D o d a t e k č . 2

ke smlouvě o dílo na provedení stavby „III/40618 Telč, ul. Radkovská (část město Telč)“ uzavřené dne 30.04.2024

Krycí list změny stavby

Název a evidenční číslo stavby : III/40618 Telč, ul. Radkovská Název stavebního objektu/provozního souboru(SO/PS): SO 102.1, SO 103.1.001, SO 103.1.004, SO 103.1.006, SO 301.3, SO 351.1, SO 103.1.007, SO 103.2.003, SO 451	Číslo SO/PS / číslo změny SO/PS SO 102.1, SO 103.1 (001, 004, 006), SO 301.3, SO 351.1, SO 103.1.007, SO 103.2.003, SO 451	Číslo změny stavby 01

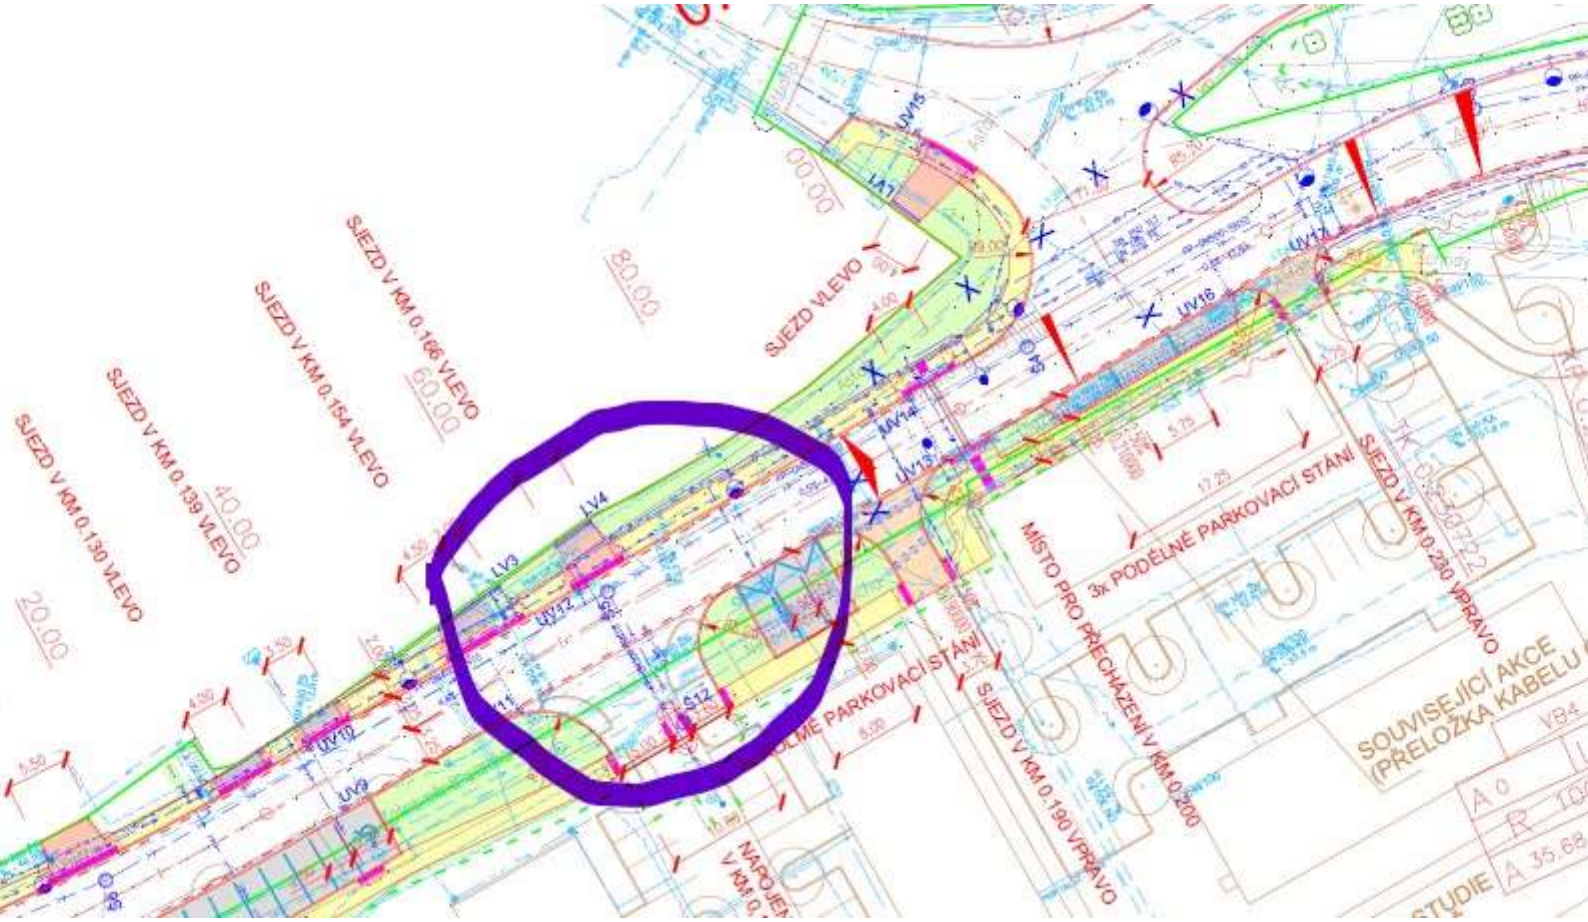
Vyjádření AD k vícepracím dne 12.12.2024

Doplněna odpověď zhotovitele 12.12.2024

Odpověď AD 13.12.2024

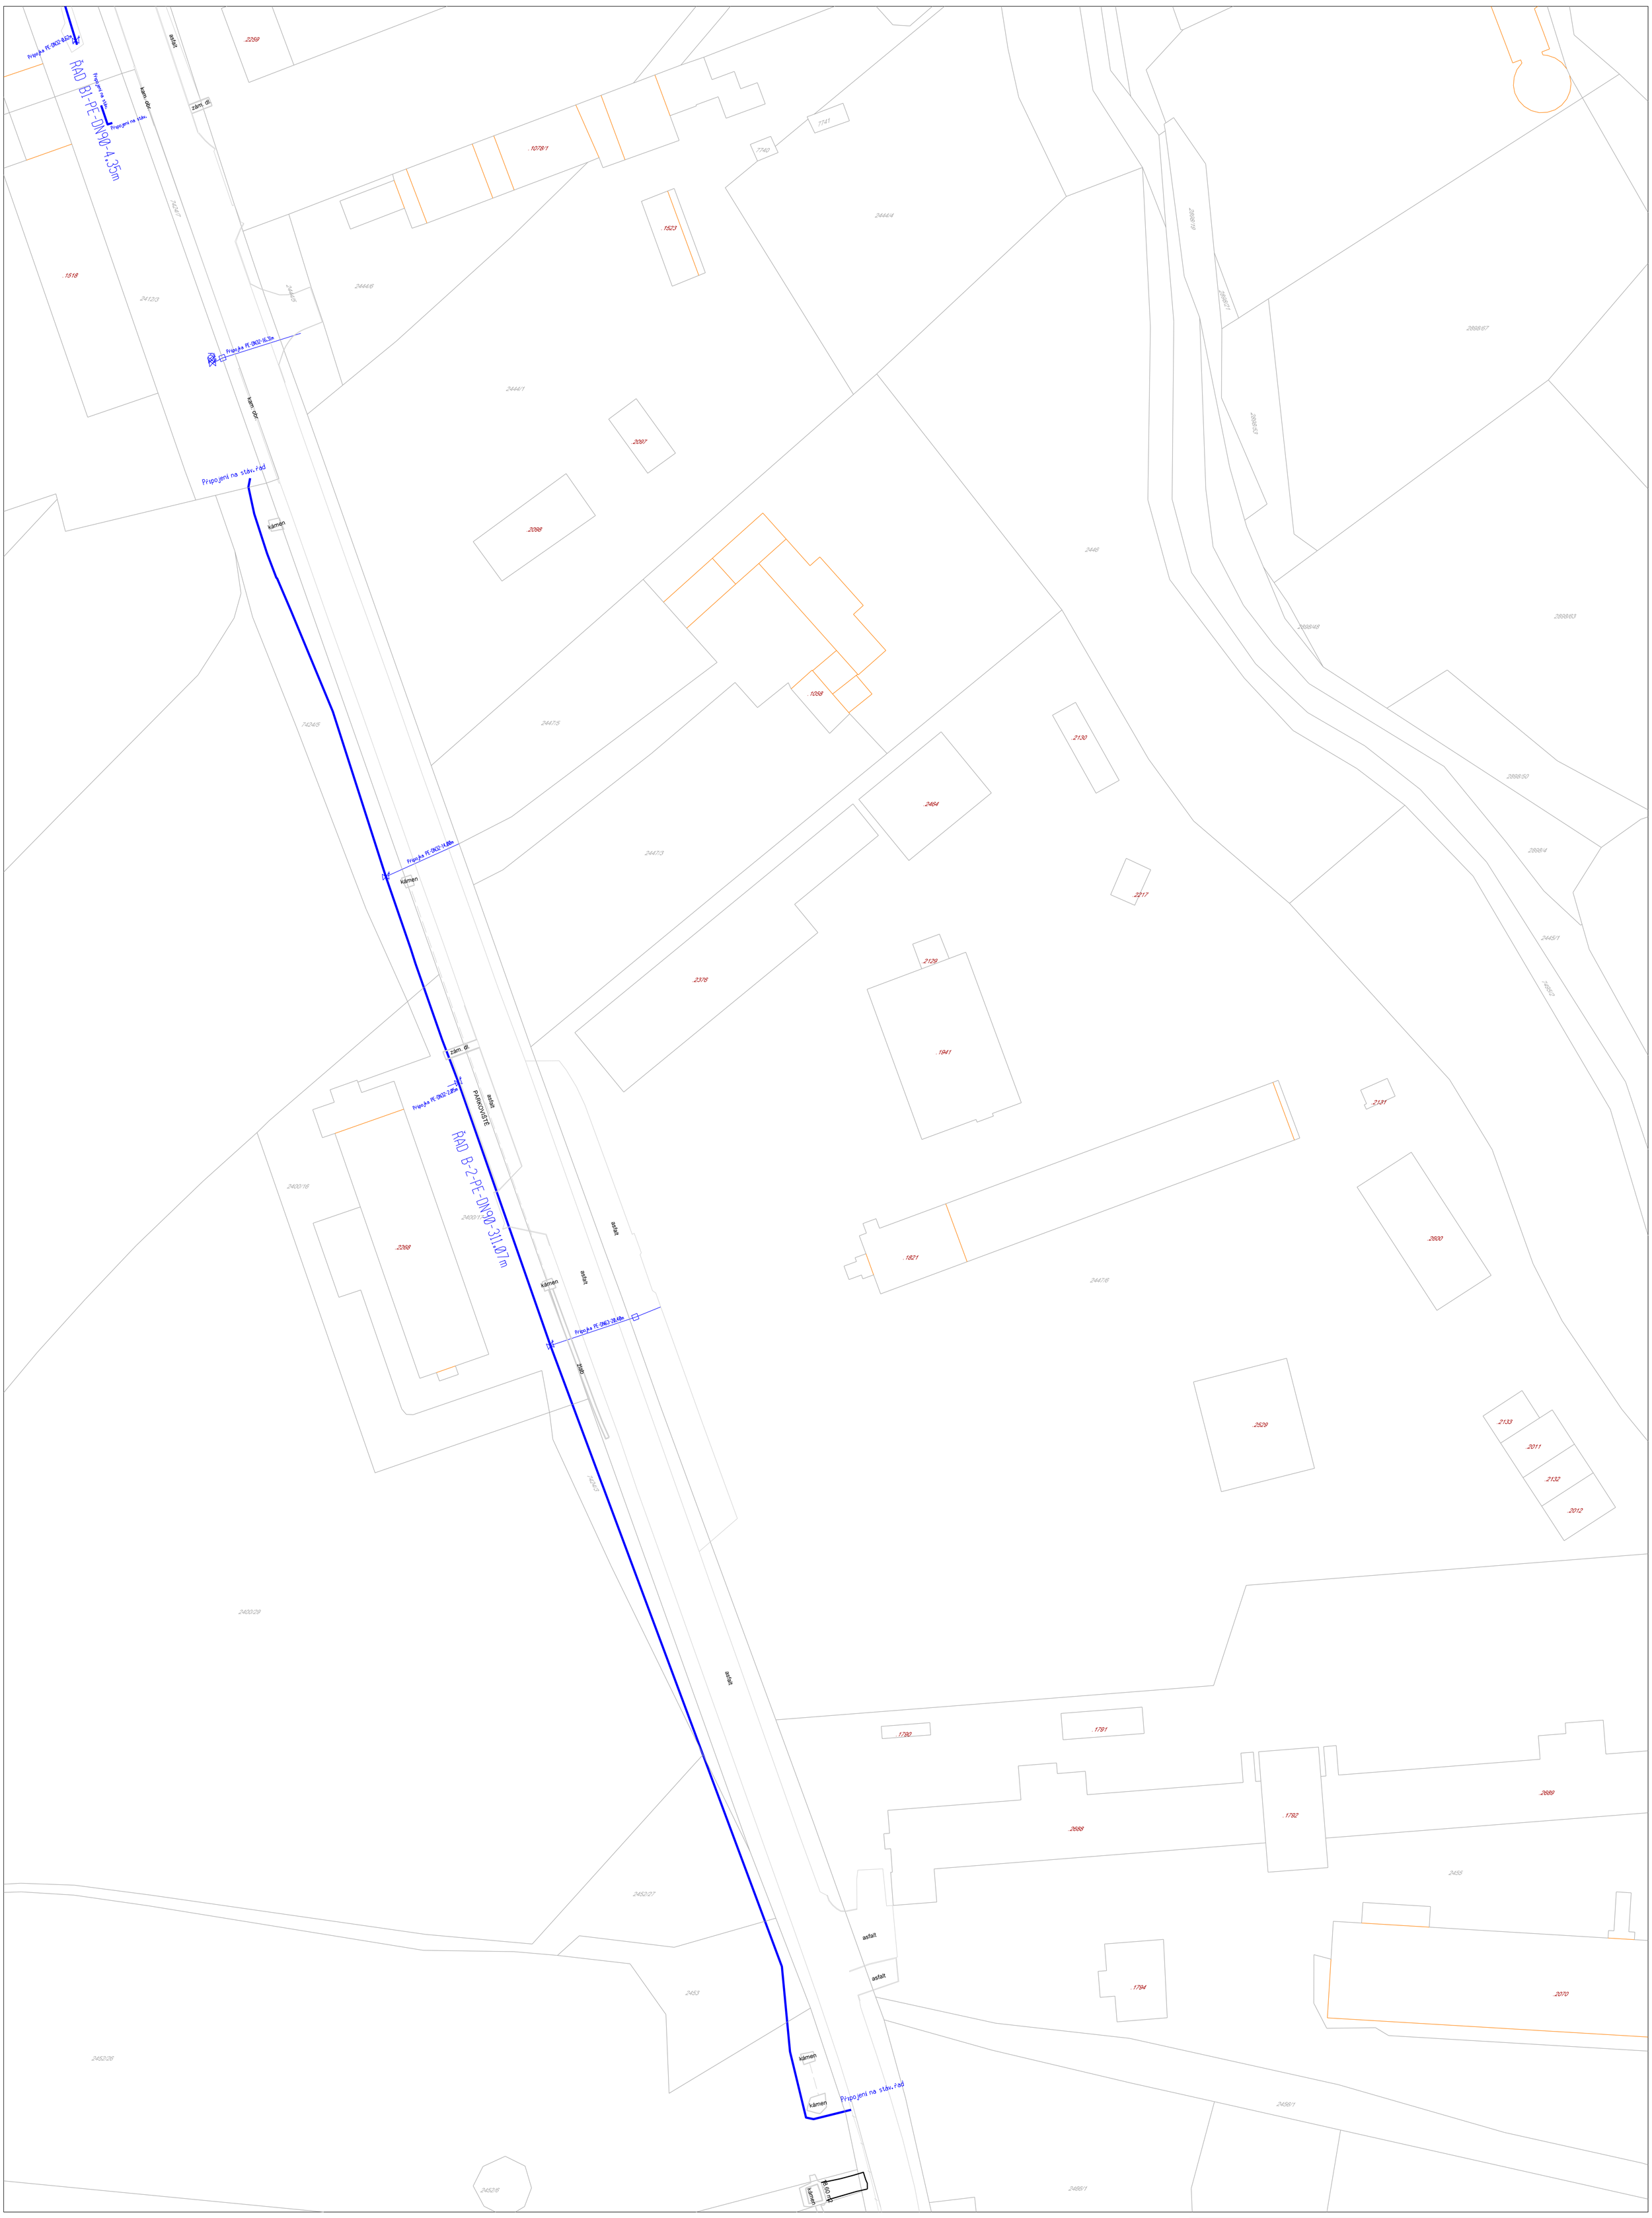
změna horniny km 0,150-0,175 rýha 25x1,7x3
kanalizace DN 500/400

výkop celkem 278
změna horniny 14

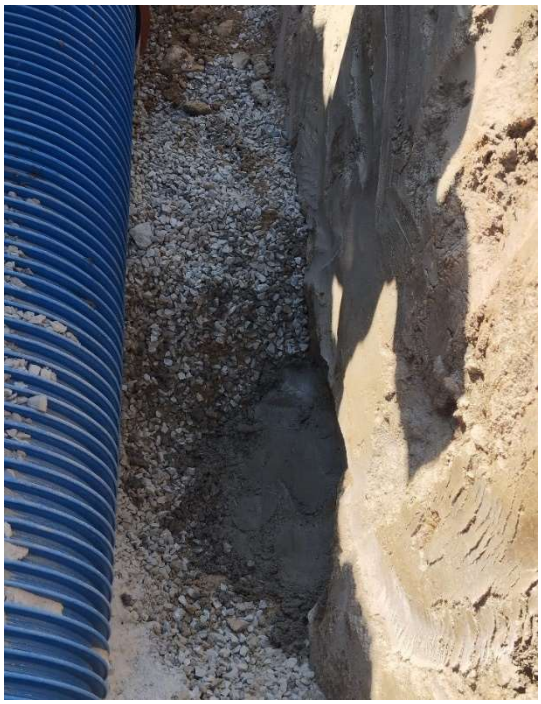
Nalezená chránička vodovodního přivaděče

IS nalezené v trase nové kanalizace a musely být přeloženy

„zablombování“ staré kanalizace/ výšková kolize s novou realizovanou kanalizací

Výšková kolize vodovodu s budovaným vodovodem

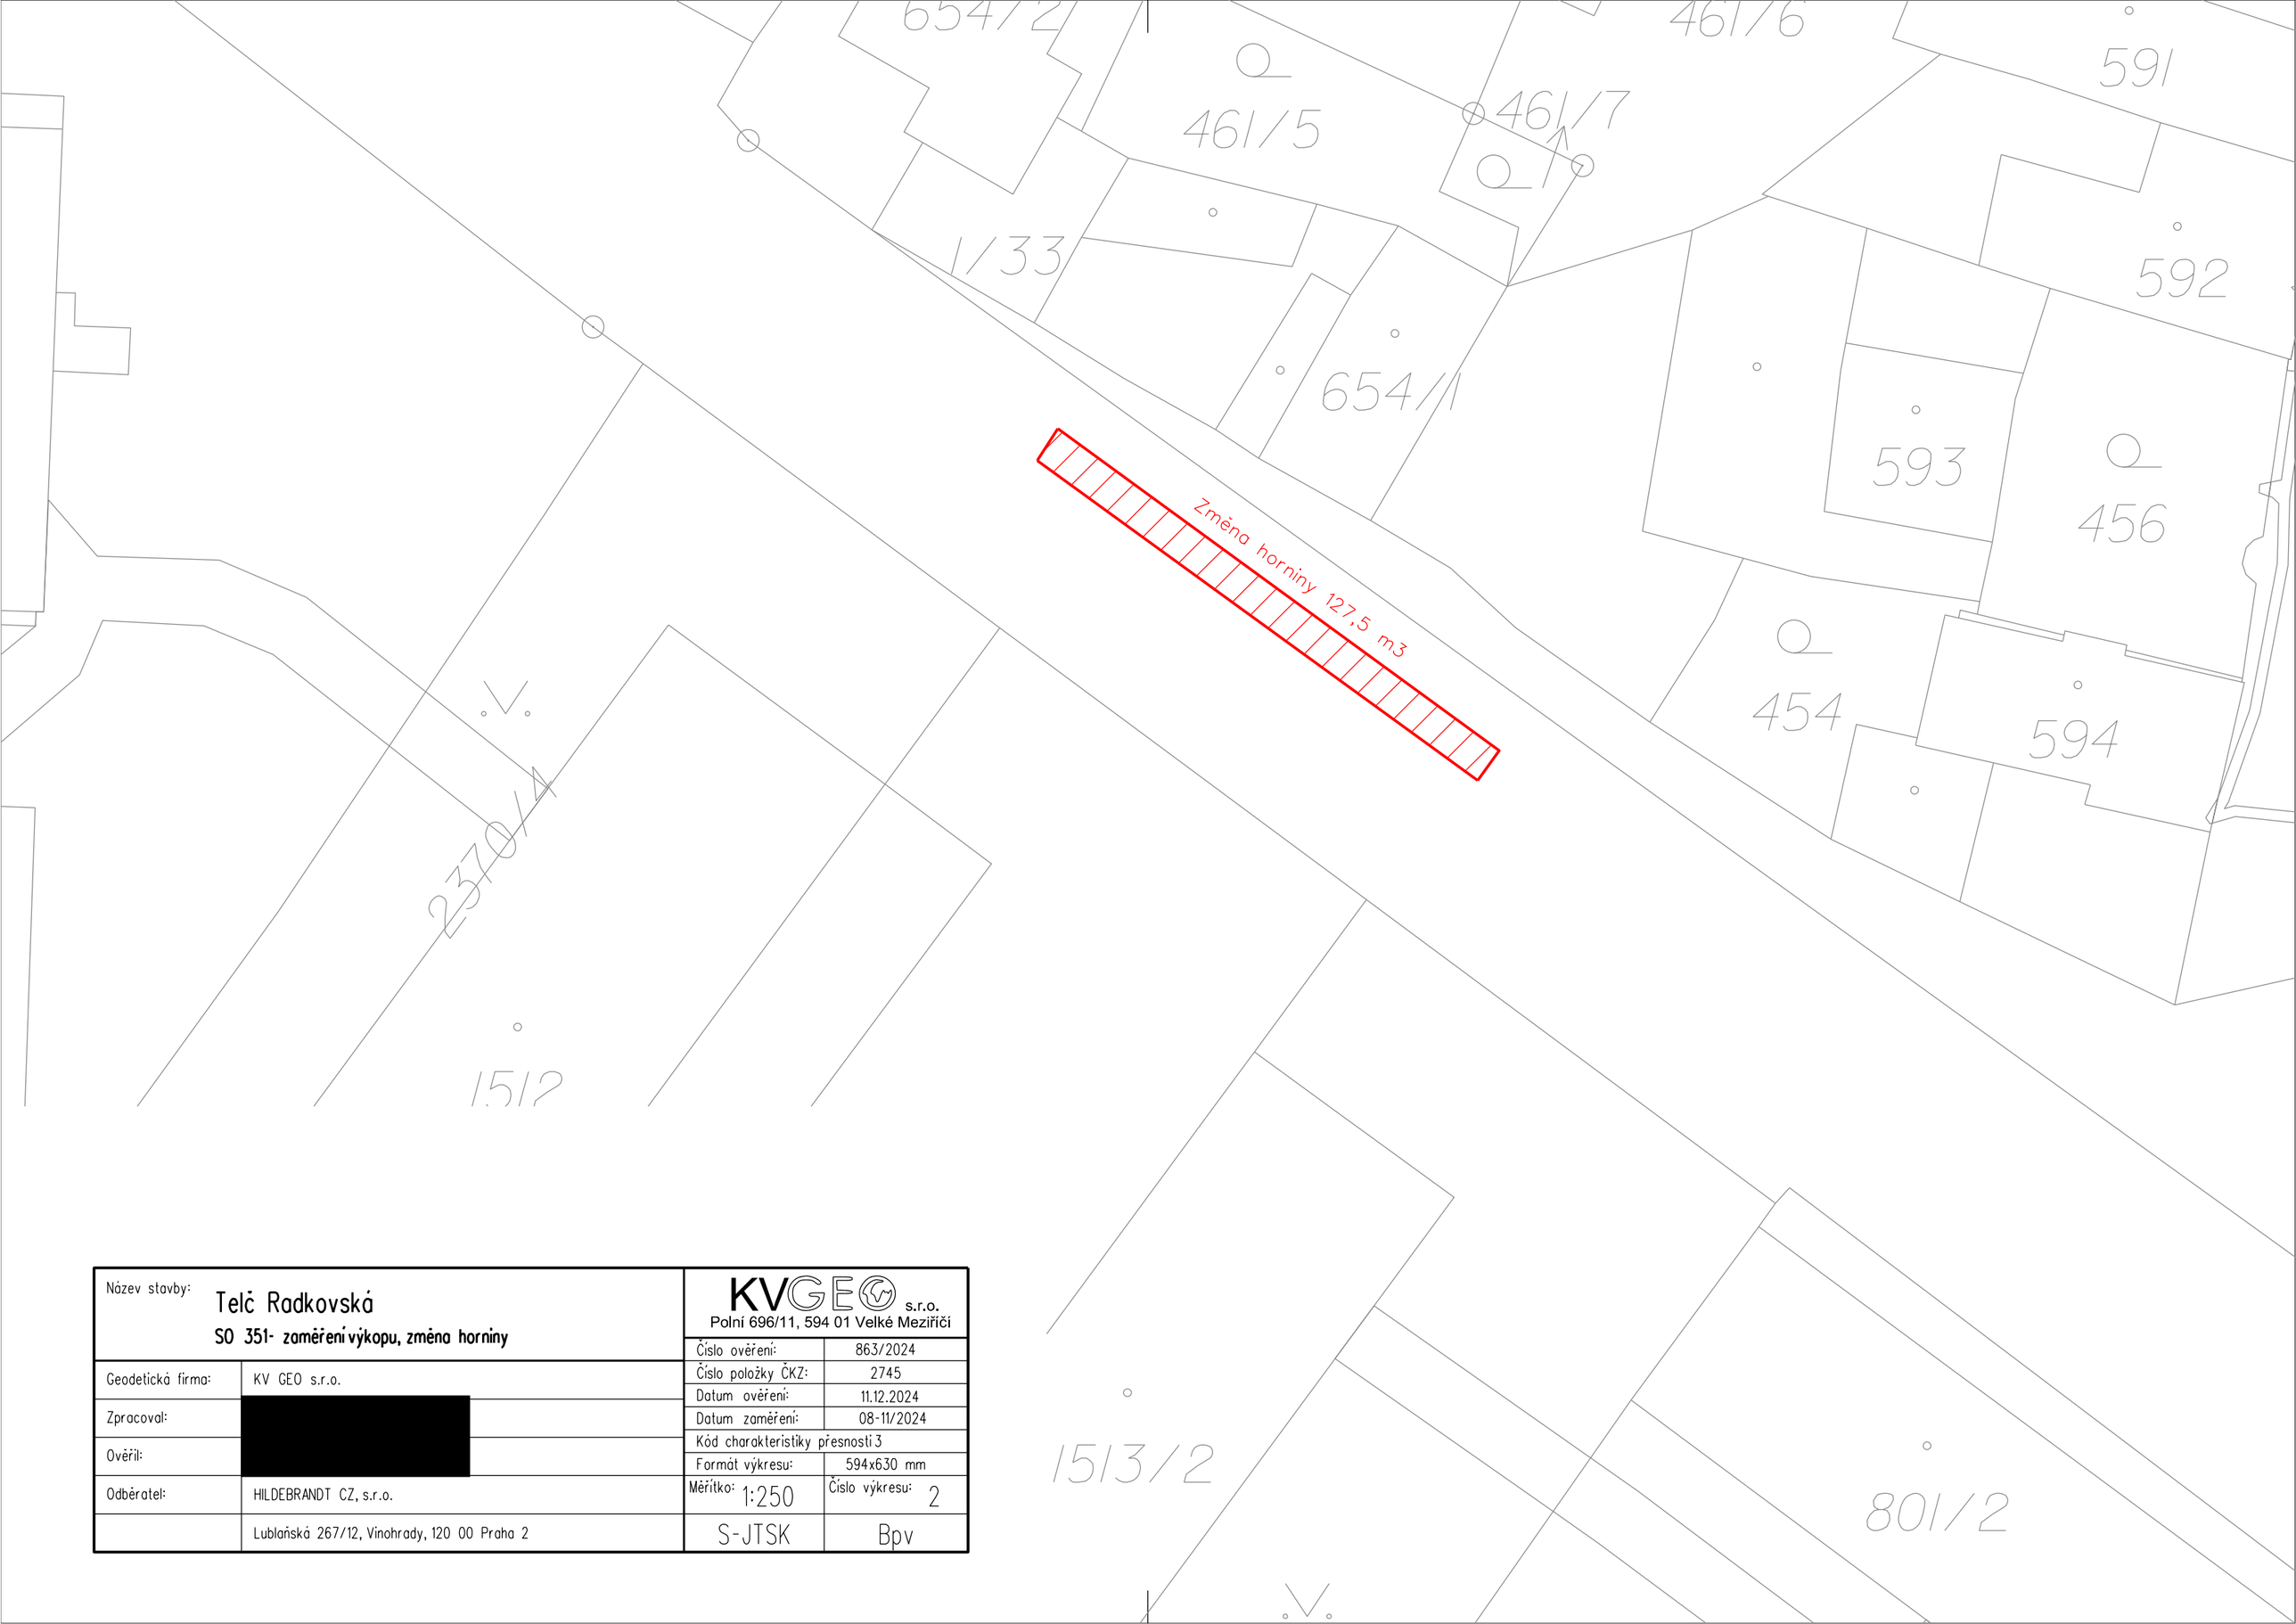
RUŠENÁ KANALIZACE
